Meie 20.04.2022 nr 7.2-2/22/6984-2

Tikuti kinnistu detailplaneeringu kooskõlastamata jätmine

Olete taotlenud kooskõlastust Abja-Paluoja linnas Tikuti kinnistu detailplaneeringule (katastritunnus 10701:04:0013, edaspidi planeering).

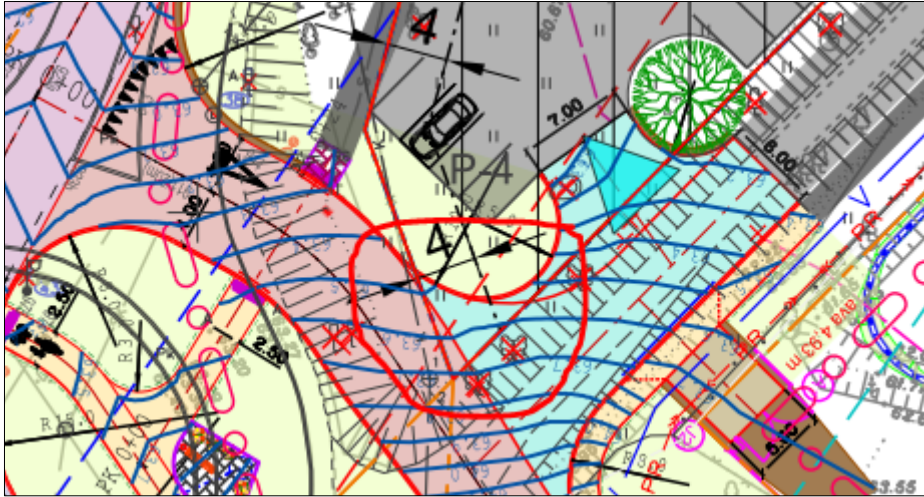
6. Lisada seletuskirja osasse 1 viide eelmises punktis nimetatud projektile.
7. Tikuti kinnistu lõunaosa jääb väikeses ulatuses (näidatud väljavõttel) rekonstrueeritavate Silla tee ja Abjamõisa tee alusele maale. Soovitame planeeringus teostada nimetatud ala ümberkruntimine.

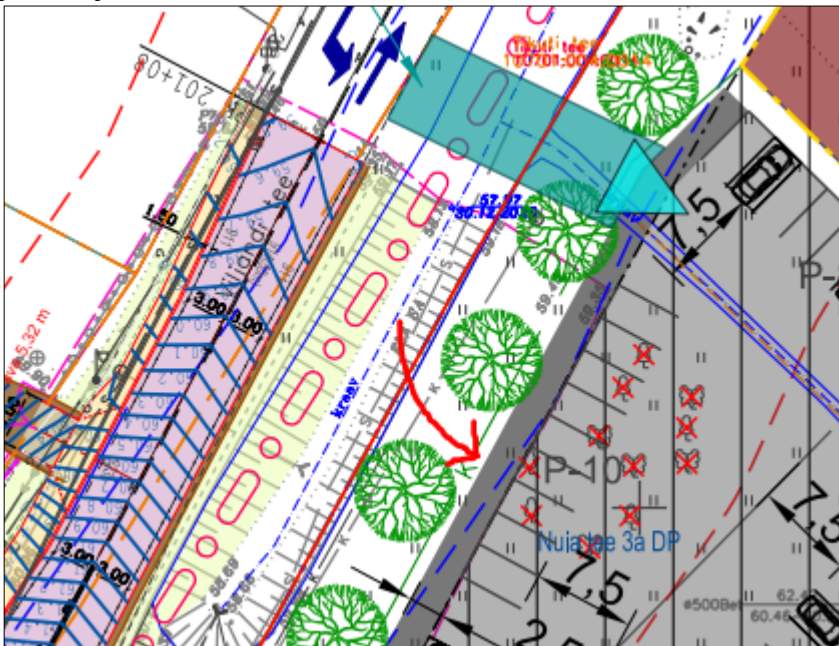
11. Joonisel on kavandatud ainult parkla alale jääva kraavi asendamine truubiga, kuid käsitlemata on lahendus ajutise liikluskorraldusega seoses. Projektist ei selgu kuidas toimub kraavi ümbersuunamine või truubi paigaldamine ajutise mahasõidu alal, vältimaks riigitee mulde kahjustumist koguneva liigvee tõttu.
12. Seletuskirja järgi immutatakse sademevesi krundisiseselt ning „*sademeveest vabanemiseks eelistada looduslähedasi lahendusi nagu rohealaid, viibetiike, vihmaaedasid, imbkraave ja muid lahendusi, mis võimaldavad sademeveest vabaneda eelkõige maastikukujundamise kaudu*“. Kinnistu suures osas kas asfalteeritakse või hoonestatakse ning immutamiseks sobivad alad kinnistul on proportsionaalselt krundi pindalaga väikesed, ei taga vajalikku immutusala. Arvestades maapinna kalletega on tõenäoline, et suur osa sademeveest valgub riigitee nr 24172

kõrval (Tikuti tee katastriüksusel) olevasse kraavi ning sealt edasi riigitee km 19,955 olevasse truupi. Sademevete juhtimisel teekraavidesse tuleb tagada truupide, kraavide läbilaskevõime ja riigitee muldkeha niiskusrežiim. Selleks tuleb planeeringus hinnata arendustegevusest lisanduvaid vooluhulki, riigitee kraavide ja truupide läbilaskevõimet, teostada läbilaskearvutused.
